REPLACEMENT DU MOULINET ATLANTIS (YY32X1683) PAR LE MOULINET HERAKLES (AS6022292)

Produits et models concernés

Lave vaisselle ATLANTIS équipé du moulinet YY32X1683.

Moulinet supérieur AS6022292

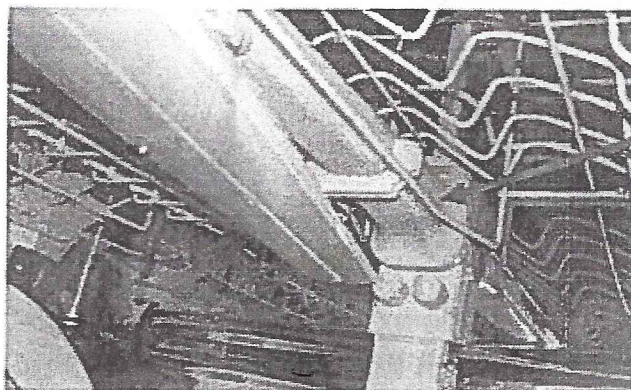
Si le moulinet des modèles ATLANTIS doit être changés, le nouveau moulinet à utiliser sera l'AS6022292, moulinet des lave-vaisselle de la gamme HERAKLES.

Avec le nouveaux moulinet (AS6022292), le panier supérieur ne peut pas être utilisé en position supérieur, il est nécessaire d'en avertir le client.
